BERMONT

ENQUETE PUBLIQUE

RELATIVE A LA REVISION DU PLU ET A LA CREATION D'UN PDA

<u>DOSSIER n°</u>	: E 23000018/25
<u>Ville</u>	: BERMONT
<u>Objet</u>	: Révision du PLU
<u>Date</u>	: Enquête publique du 15 Mai 2023 au 16 Juin 2023
<u>CE désigné</u>	: Monsieur Xavier DELPLANQUE

Question N° 2- PPRI –

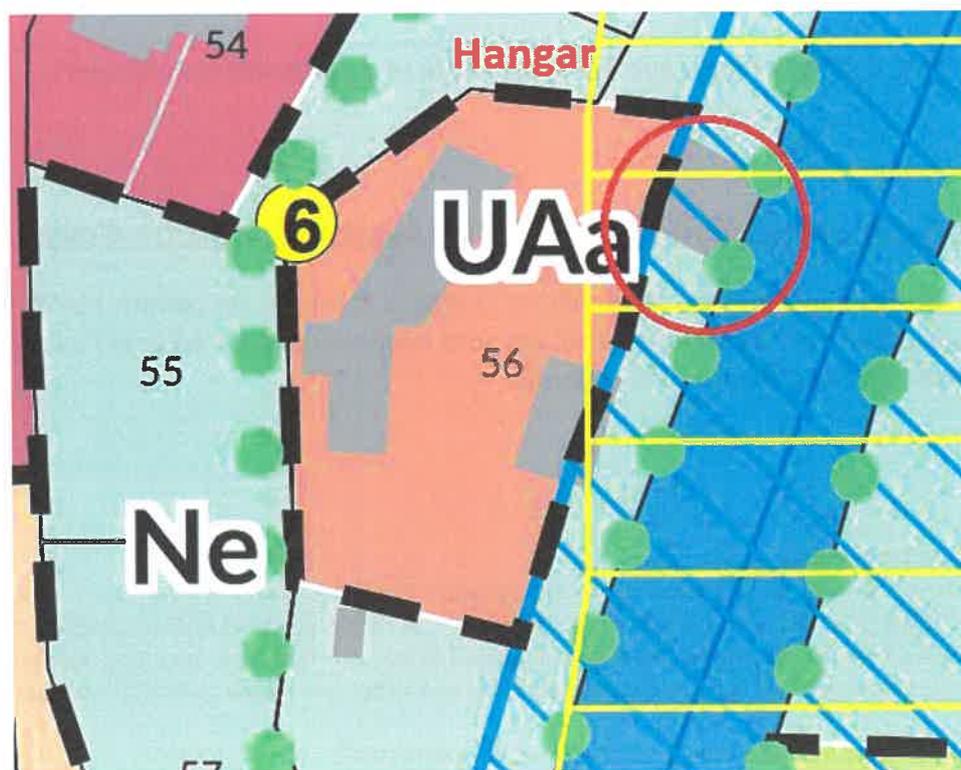
La commune de BERMONT est concernée par le PPRI du bassin de la Savoureuse qui est actuellement en cours de révision. Compte tenu des échéances respectives, sera-t-il possible d'intégrer la mise à jour de la carte des risques d'inondations avant l'approbation du PLU ?

Dans l'ancien PLU, la propriété CARDOT était pour partie incluse dans le zonage indicé UAa et comprenait l'habitation principale et le hangar à planches où les possibilités de construire étaient possibles sous conditions. Dans le zonage actuel, le hangar est placé en zone naturelle sans possibilité d'aménagement alors que le PPRI « opposable » n'a pas évolué depuis le dernier PLU. Au regard de l'imprécision du zonage du PPRI et du plan cadastral et sachant que la dalle du hangar se situe au même niveau de la zone UAa qui le jouxte, n'est-il pas possible de placer le hangar en zone UAa, avec certaines conditions quant aux aménagements ?

Le PPRi est une servitude d'Utilité Publique qui s'impose au document d'urbanisme. Sa révision n'étant pas finalisée et arrêtée, le PPRi en cours continue de s'imposer. Le nouveau PPRi doit être précédé d'une enquête publique spécifique.

Le hangar est donc le bâtiment qui se situe en zone E du PPRi (cf plan ci-dessous), c'est le règlement du PPRi qui l'emporte sur celui du PLU en tant que Servitude d'Utilité Publique. Ainsi, l'objectif est de ne pas accroître le risque inondation et de préserver les zones inondables, le choix des élus est donc de classer ces zones E du PPRi en zones inconstructibles.
